INWESTOR: Instytucja Kultury EC1 Łódź Miasto Kultury ul. Targowa 1/3, 90-023 Łódź

DOKUMENTACJA WYKONAWCZA

Inwestycja: REWITALIZACJA EC-1 I JEJ ADAPTACJA NA CELE KULTURALNO-ARTYSTYCZNE ZADANIE I EC-1 WSCHÓD		Branża: ARCHITEKTURA	
Obiekt: BUDYNEK S1		Rodz. Dpr.: PROJEKT WYKONAWCZY	
Treść: RZUT PARTERU		Skala: 1:50	
	Imię i nazwisko / Nr uprawn. / Podpis	Data: 01.2011	
Projektant:	mgr inż. arch. A. GALCZYŃSKA / DW-58/2009	Nr projektu: 1863	
Asystent:	inż. K. SŁUSZKA / -		
Sprawdzający:	mgr inż. arch. A. PLUCIŃSKI / ARC-I-1117 -54/2007	Nr rysunku: S1-A-011_0F	
Koordynator Projektu:	mgr inż. P. MAZIAREK / 10/10

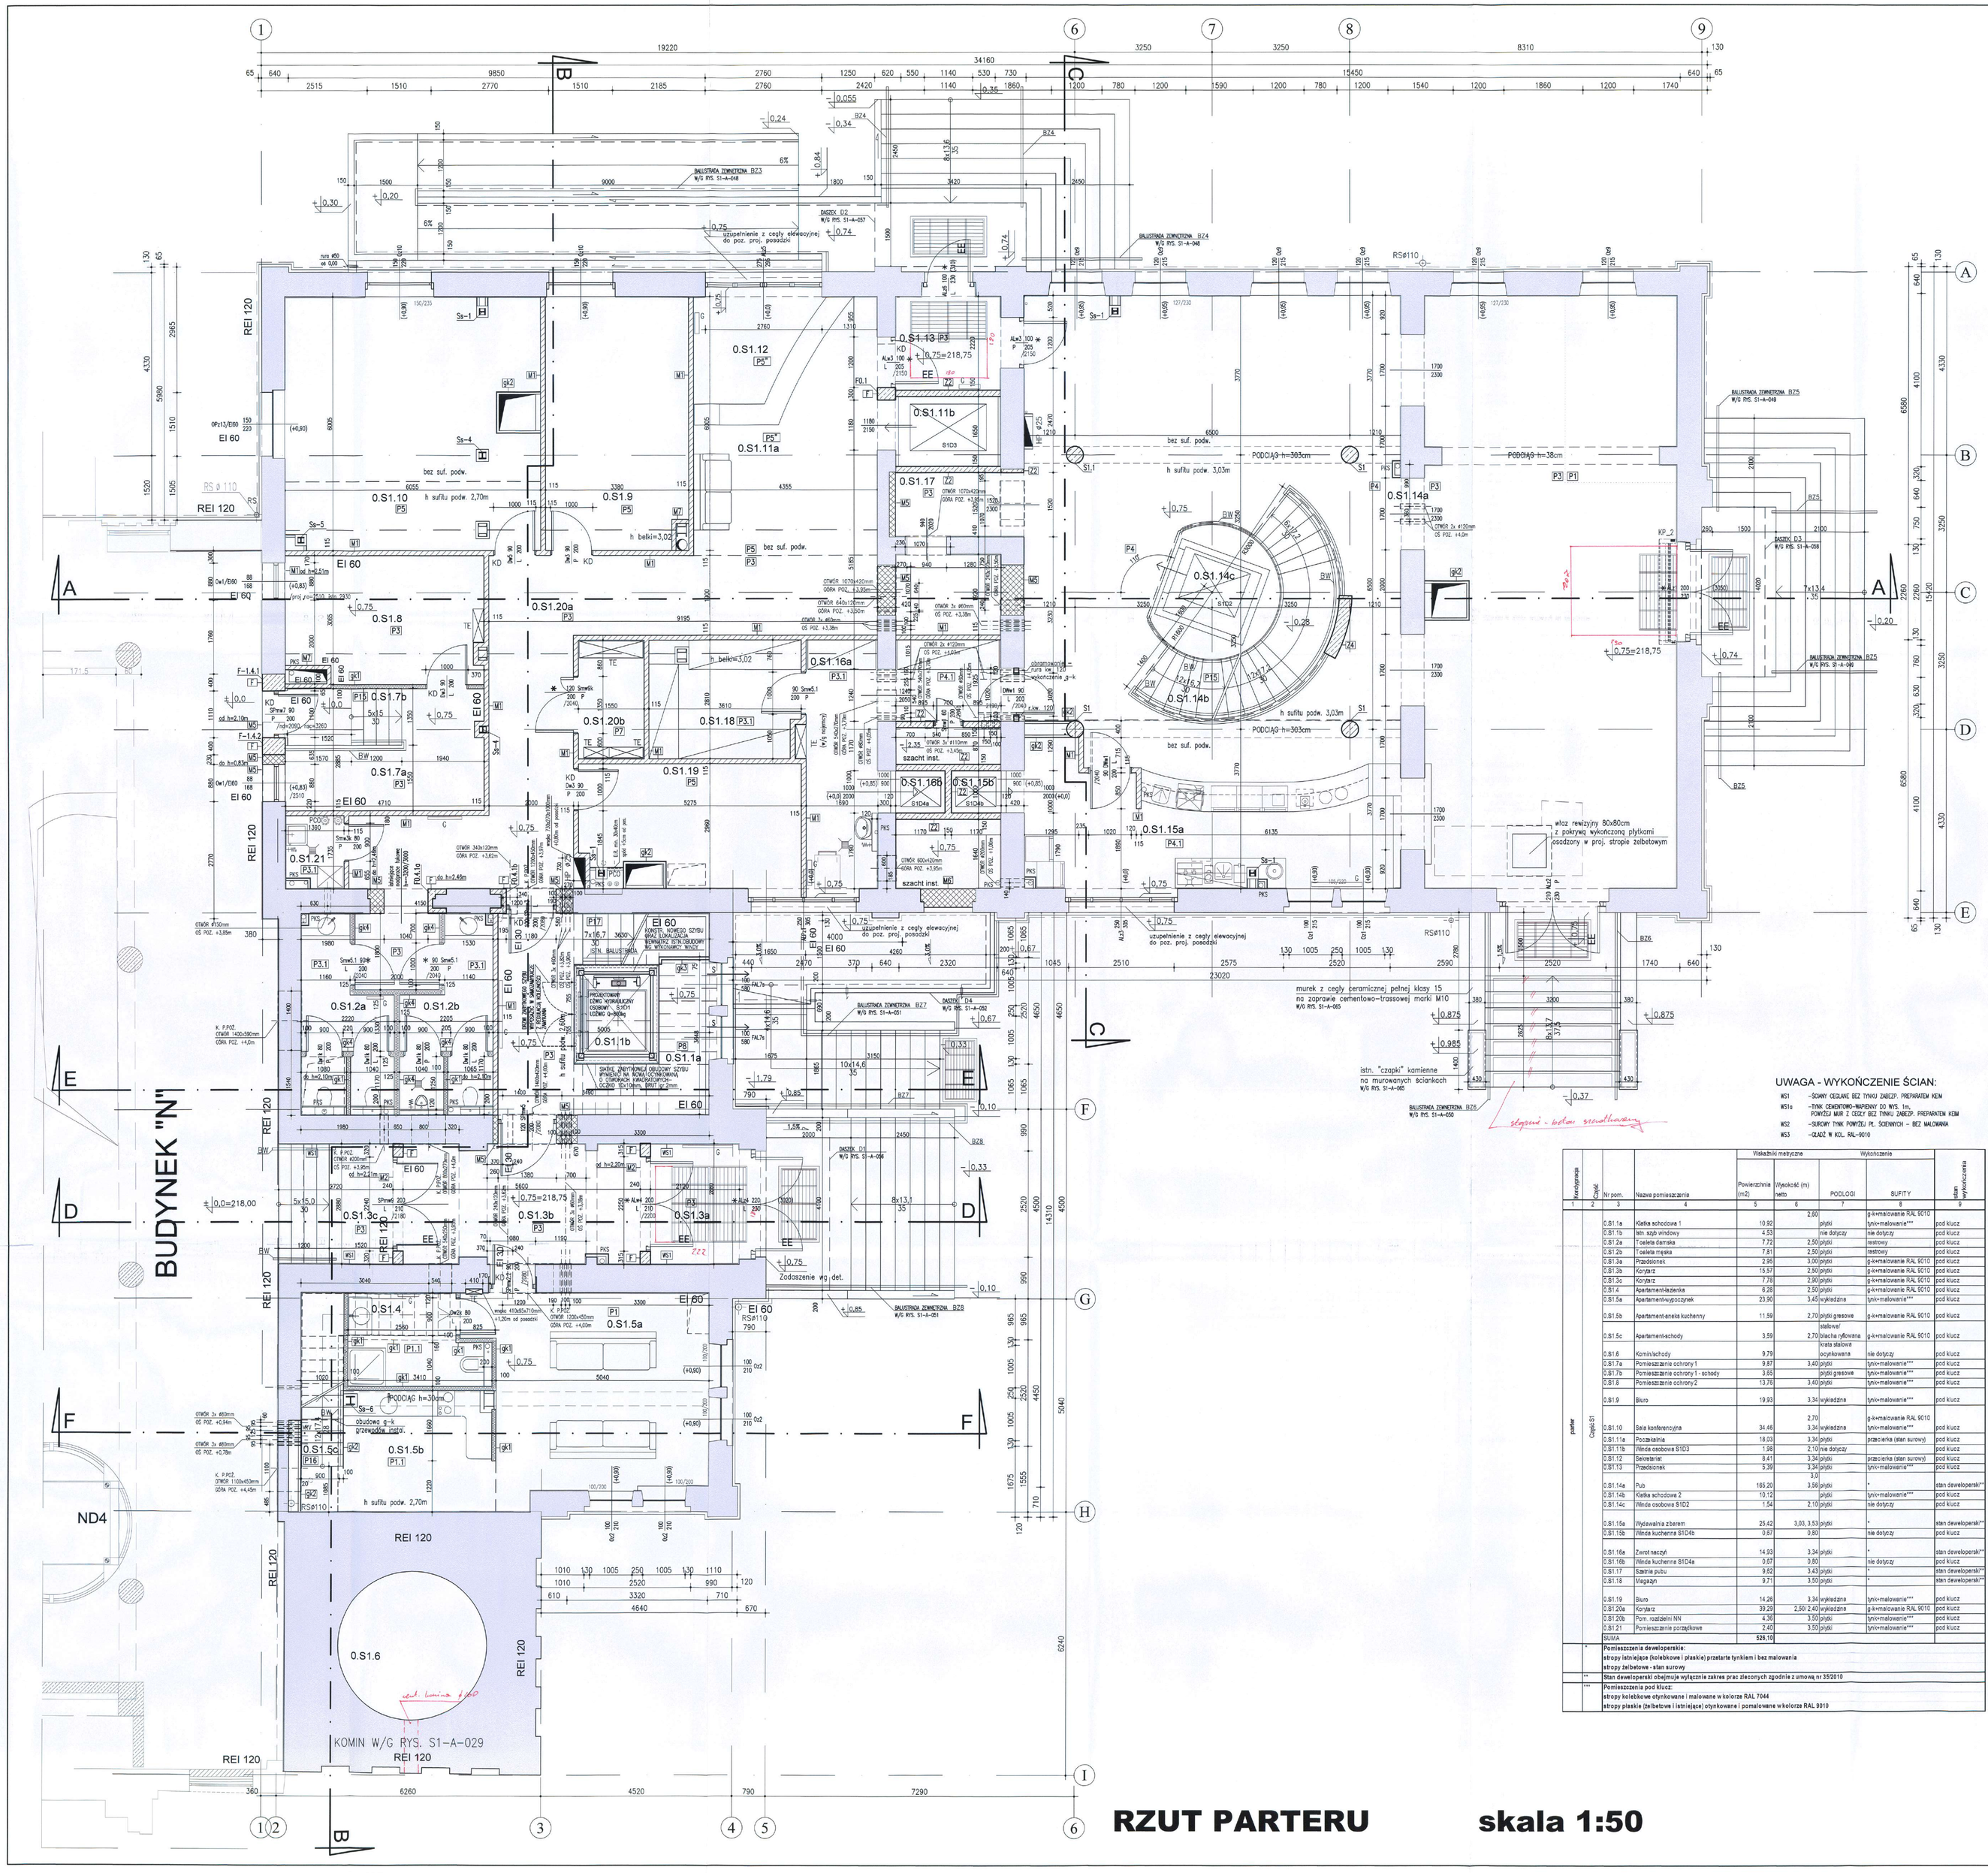
INDEKS	OPIS ZMIAN	DATA	WPROWADZIŁ	SPRAWDZIŁ	Koordynator Projektu
OF	WYROWNANIE SZWÓW WYSUWAJĄCYCH W STENIAJĄCY SZACHT WINDOWY W ŚCIANACH DZIAŁOWYCH. ZMIANA ŚCIAN DZIAŁOWYCH ZGODNIE Z DOKUMENTACJĄ WYKONAWCZĄ. DOPRECYZOWANIE SZCZEGÓŁÓW KOŃCZENIA KOZYRKÓW WYKONANYCH WKAZU KOREKTOWEGO DO PDN. STUDIA W PINNICY.	18.01.2013	A.G.	A.P.	P.M.
OE	UZUPEŁNIENIA O UWAGĘ O WYKONCZENIU ŚCIAN. KOREKTA UKŁADU SUFITÓW PODWIESZONYCH. WYKONCZENIA POSADZEK WYBRANYCH POMIESZCZEŃ ORAZ RÓŻNICOŚCIOWANA WYSOKOŚCIĄ WZNIS. Z ZMIAN W/G PROJ. ARCHITEKTURY WNĘTRZ. UZUPEŁNIENIE O ZAKŁ. DO PDN. STUDIA W PINNICY.	30.10.2012	A.G.	A.P.	P.M.
OD	ZMIANA SYMBOLI I KOREKTY WYMIAROWE DLA ŚCIAN (z uwzgl. na ost. materiały wykonawcze) W PDN. S.51.1a, S.51.2a, S.51.2b, S.51.3c, S.51.5a, S.51.3a, S.51.3b, S.51.18. UZUPEŁNIENIE O ZMIANY ŚCIAN DZIAŁOWYCH ALA S1 W PDN. PRZEDSIONEK DLA ZMIANY ŚCIAN DZIAŁOWYCH ALA S1 W PDN. S.51.3a. KOREKTA RZĘDNEJ OTW. W ŚCIANACH DLA PRZEŁĄCZA INSTAL. POWIĘZIĘ PDN. S.51.18(wykonać nadal. proj. sc. zwn.)	29.07.2011	A.G.	A.P.	P.M.

OC	UZUPEŁNIENIE O STAN WYKONCZENIA -ŚRODKA POMIESZCZEŃ WYKONANYCH LOKALNIE/ STARY BUD. "A"/ ORAZ OBUDOWY SZACHTÓW Z OGRÓDNICZĄ P.POŻ. DLA OBUDOWY SZACHTU WYSTĘMPNY Z-K M 125mm "g4" w pom. S.51.2a (częściowo), S.51.3b (częściowo). UZUPEŁNIENIE OGRÓDNICZĄ ŚCIAN W PDN. S.51.2a. WYMIAROWANIE OGRÓDNICZĄ ŚCIAN W STROPIE POMIĘZY PIANKA A PARTEREM W PDN. S.51.2a. KOREKTA RZĘDNEJ OTWORÓW SZYBOWNYCH (Z-K M 125mm "g4" PO ZAMIANE KOŃCZUTC LADY W/G WYTYCZNYCH ARCH. WNĘTRZ. UZUPEŁNIENIE O OTWÓR W ŚC. DLA PRZEŁĄCZ INSTALACYJNYCH KOREKTA ŚWIAZ NR 4.1, 4.2. KOREKTA LOCZUPAWNIA ŚWIZ W PDN. S.51.2b OD PDN. S.51.1a. ZAMIAŁCZENIE SZERÓKOŚCI PRZEŁĄCZA DO MIEJSCA SWITAWIEGO S.51.2a i S.51.2b. UZUPEŁNIENIE OTWORU MURNIO PRZY SCHODACH PODKOŃCZYCH W PDN. S.51.1a. KOREKTA POZIOMU NORNIKA PRZY SCHODACH ZEWNĘTRZNYCH -RSE X-E, F-G. KOREKTA SZEROKOŚCI STOPNI ORAZ SZEROKOŚCI BIEGU SCHODÓW ZEWNĘTRZNYCH -RSE C. ZM. SZEROKOŚCI OTWORU WEJŚCIA DO PDN. S.51.17. PRZEDSTAWIENIE DETALAŻU SCHODÓW WEWNĘTRZNYCH W PDN. S.51.17. UZUPEŁNIENIE O ZMIANY ŚCIAN DZIAŁOWYCH W PDN. S.51.1a.	08.04.2011	A.G.	A.P.	P.M.

OB	UZUPEŁNIENIE OGRÓDNICZĄ P.POŻ DLA ŚC. ZEWN. RL. SCHOD. S.51.5a (CZĘŚĆ A, E-F). A WYKONCZENIE OGRÓDNICZĄ P.POŻ. DLA ŚC. DLA 4m PRZEŁ. SCHOD. W CZĘŚĆ. ZM. ZYMBOLI OTOW. (ALA) NA ALPHA(CZĘŚĆ W PDN. S.51.1B, S.51.1b) PO WYKONANIU OGRÓDNICZĄ P.POŻ. DLA SCHOD. ZM. SYMBOLI OKEN (OP1/OB3) NA (ALA) (z obwiedkami) W PDN. S.51.1a PO UMIEJĄCZ OGRÓDNICZĄ P.POŻ. DLA SCHOD. UZUPEŁNIENIE O ZMIANĘ W OTOWACH ALA (PDN. S.51.1c). ZM. WYSOKOŚCI NOŚNIKA SUFITU PODWIESZONEGO W PDN. S.51.1b (ALA). PRZEPROWADZONIE DRÓŻKI WĘZŁA SANITARNEGO PDN. S.51.2a, S.51.2c WAHZ Z WŁOŚCIĄ DO TEJ. CZĘŚĆ W CĘŚĆ E. UZUPEŁNIĄ ILUŚ. OKNA WZWN. W PDN. S.51.6. ZM. MATERIAŁU ZAŁOŻONY ELEM. WNĘZU DLA WŁOKNOWNIA TRASY PRZYMOCNĘ INSTALACJI W PDN. S.51.2a PRZY OŚN "E". KOREKTA POZIOMU NORNIKA Z "CZYNNAM" ODKOWNIM W PDN. S.51.1a. ZMIANA ŚCIAN W PDN. S.51.1a. ZM. WYSOKOŚCI DRZWI DLA ODPOWIEDZIENIA WŁOŚCI Z ZAKOŚCIŁ ZEŁEŁTOWNEJ NAD WŁOŚCIĄ DO PDN. S.51.1a. ZM. WYSOKOŚCI NOŚNIKA SUFITU PODWIESZONEGO W PDN. S.51.1a. KOREKTA SZEROKOŚCI WŁAZU PRZY SCHODACH POŁOŻONYCH OD STR. POCHYLNI. UZUPEŁNIENIE O ZAKRES STROPU NAD PIANKOŁ PDN. S.51.1a W RELIWNE SCHOD ZEWN.	14.03.2011	A.G.	A.P.	P.M.

OA	UZUPEŁNIENIE O ROZNE WŁAZU PRZY SCHODACH ZEWN. KOREKTA UZYTOWANIA POCHYŁI DLA NEPRZESZKAWNYCH. UZUPEŁNIENIE O ZMIANY ŚCIAN W PDN. S.51.2b. UZUPEŁNIENIE O ZMIANY ŚCIAN DZIAŁOWYCH (Z 2ego bzku i możwości). UZUPEŁNIENIE O ZMIANĘ ROZŁUPU POŁĄCZEŃ. KOREKTA ROZŁUŚ WYKONCZENIA POŁĄCZEŃ W PDN. S.51.1b. UZUPEŁNIENIE O ZMIANĘ STŁUMIK ZEWNĘTRZ I ÓRZENIĄ. UZUPEŁNIENIE O OPIS KD (Drzw z kartrem dostęp). UZUPEŁNIENIE O OZNACZENIA ELEM. STALOWYCH / ŻELBETOWYCH. ZM. WYSOKOŚCI NOŚNIKA SUFITU PODWIESZONEGO W PDN. S.51.2b, S.51.1b. UZUPEŁNIENIE O ZMIANĘ ŚCIAN W KONTRAŻU DO BUD. "A" (S.51.2a, S.51.2c, S.51.3a). UZUPEŁNIĄ ŚCIĄŻEŃ Z OTWORÓW W STROPIE DLA PRZEŁĄCZA INSTALACYJNEGO NAD PDN. PIANKOŁ W PDN. S.51.1b. ZM. SPOSOBU ZAMOCOWANIA DRZWI WŁAZOWYCH W GRUBEJ ŚCIANIE DO PDN. S.51.1b. KOREKTA DRZWI DO SCHOŁTÓ WZWTN. (przy sc. zwn.) W PDN. S.51.1a. ZM. KOŁCI UZYTOWANIA I SZEROKOŚCI OTWORU W WŁOŚCIAN DO SCHÓN (S.51.17). UZUPEŁNIENIE O FLAŃCE "C" (w/g proj. konstr.) W ŚCIANIE PDN. S.51.1a PRZY WŁOŚCIĄ S.51.2 ORAZ PRZY PDN. S.51.3b. ZM. WYSOKOŚCI DRZWI WEWN. W PRZEDSIONKU (S.51.13). UZUPEŁNIENIE O WYCIĘKNĘCZ (od strony wewnętrzna) zewnętrznej W WŁOŚCIĄCH DO ELEMENTÓW. KOREKTA POŁĄCZEŃ SCHODÓW ZEWN. W WŁOŚCIACH DO BUDYNKU.	10.02.2011	A.G.	A.P.	P.M.
